Schneid- und Schnittzelgerät
0 712 500 001 zu Neuzeit II

Saftzentrifuge
0 712 001 005 zu Neuzeit I
0 712 500 001 zu Neuzeit II u. III
0 712 500 002 zu Neuzeit II u. III
0 712 500 007 zu Neuzeit II u. III (UL)

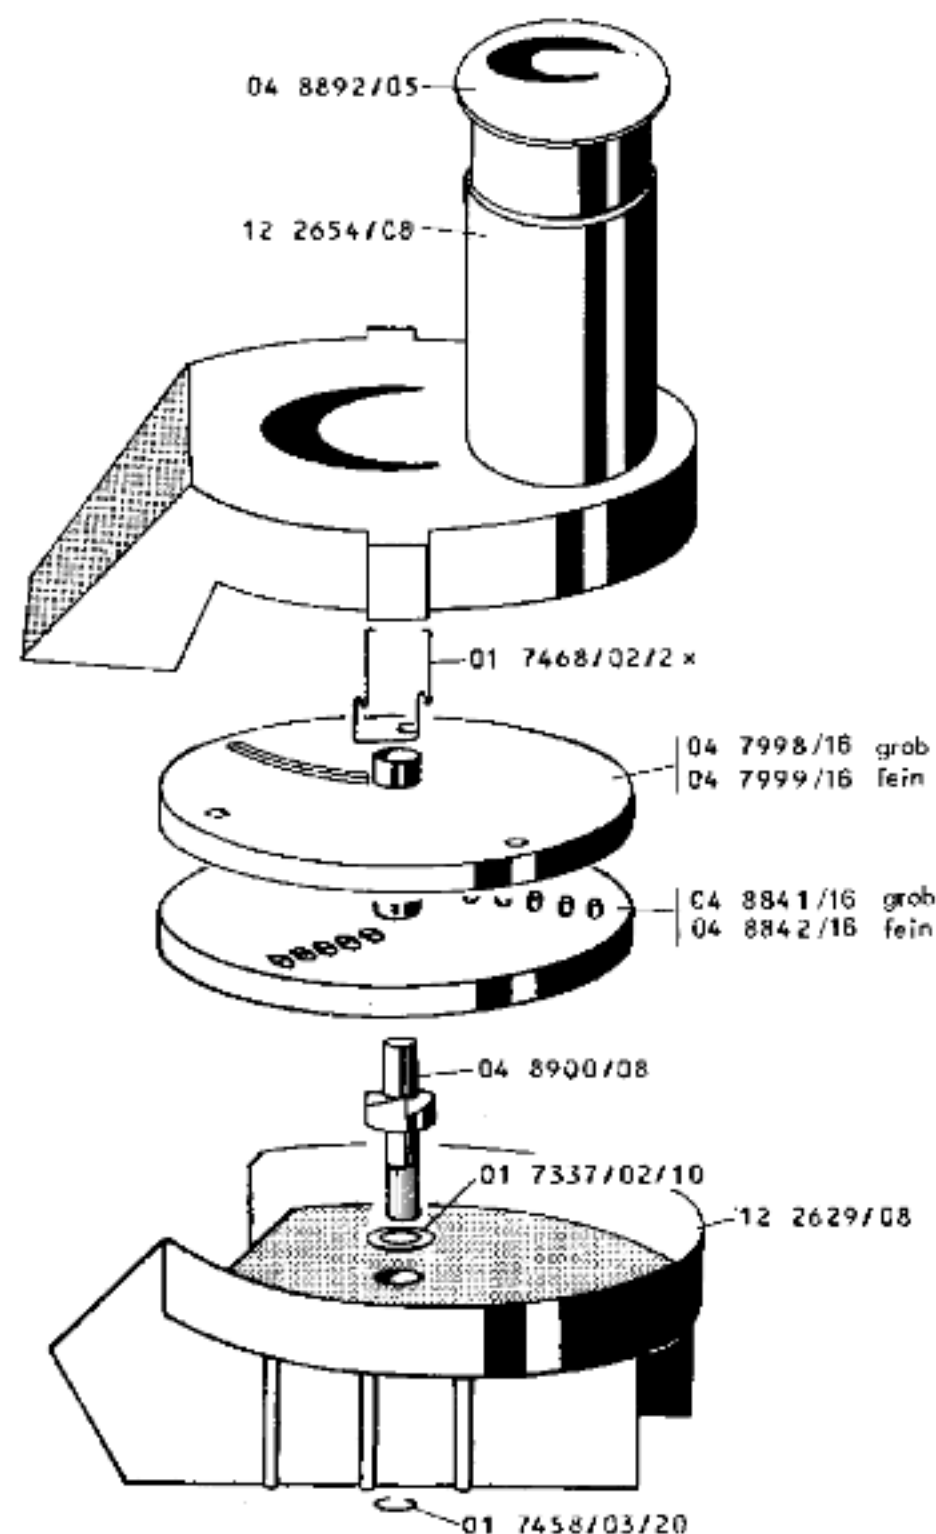
x Feder paßt zum geänderten Gehäuseeteil 12 2629 nicht. Es ist möglich, die Feder im Gehäuseoberteil 01 7468 um ca. 8 mm tiefer zu setzen und etwas nachzubiegen.
Spring does not fit in modified cover 12 2629. Spring in housing cover 01 7468 can be shifted down by appr. 8 mm and can be bent into correct shape.
Le ressort ne va pas avec le recouvrement modifié 12 2629. Le ressort dans le recouvrement, 01 7468, peut être déplacé de 8 mm et peut être plié dans une forme correcte.
